## 改善箇所説明図

### 基準不適合発生箇所

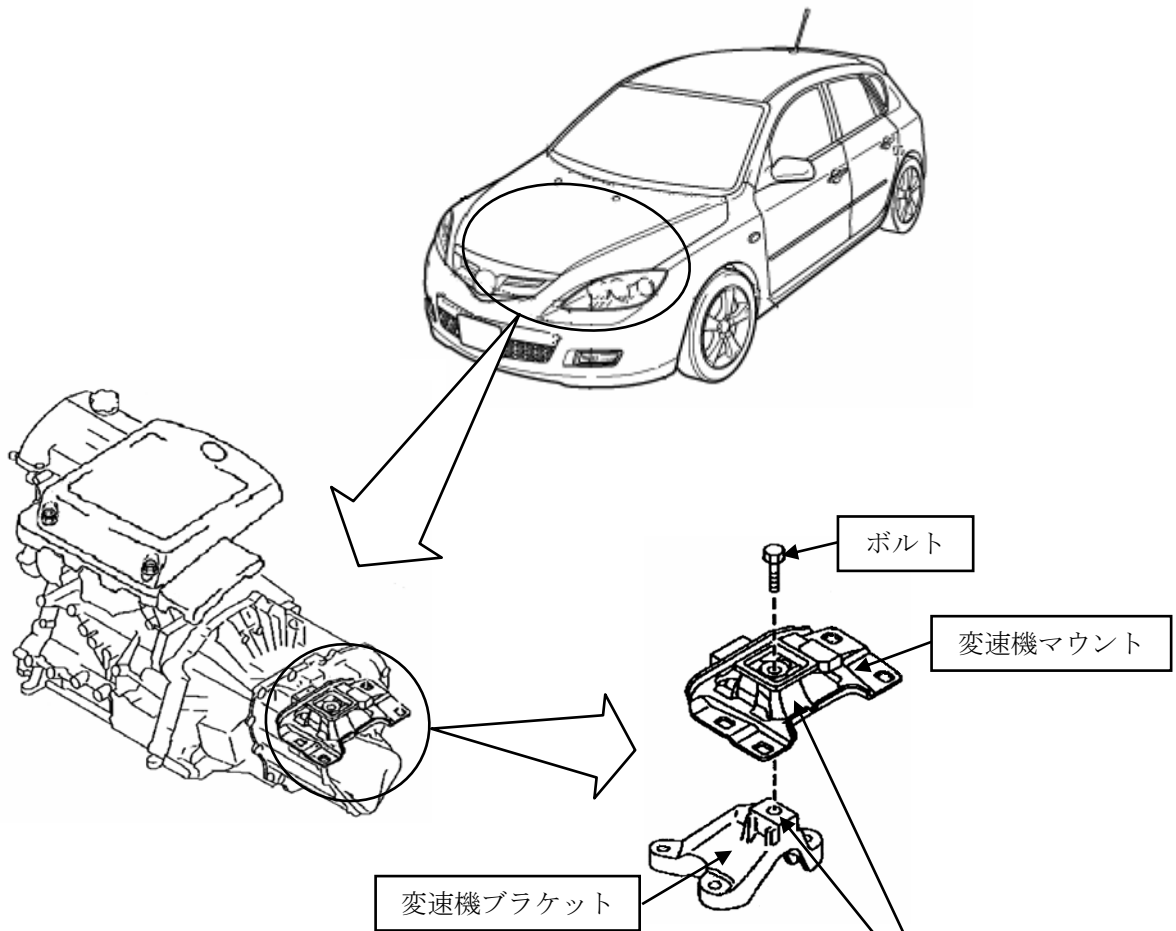
ターボ付エンジン搭載車両において、変速機のマウントとブラケットを締結するボルトのトルクの規定値が不適切なため、急発進又は急加速走行を繰り返し行った場合、当該ボルトが緩むことがある。そのため、そのまま使用を続けると、当該ボルトの抜け又は破損によりエンジン及び変速機が傾き、最悪の場合、ドライブシャフトが抜け、走行不能に至るおそれがある。

全車両、当該ボルトを対策品と交換して適切なトルクで締付ける。なお、一定のトルク値で締まっていない場合は、変速機マウント及び変速機ブラケットを新品と交換し、適切なトルクで締付ける。また、変速機マウントの締結部付近にラバーがはみ出しているものは、当該ラバーを切り取る。

識別：左側フロント・サスペンション取付け部のストラット・プレートに黄色ペイントを塗布する。
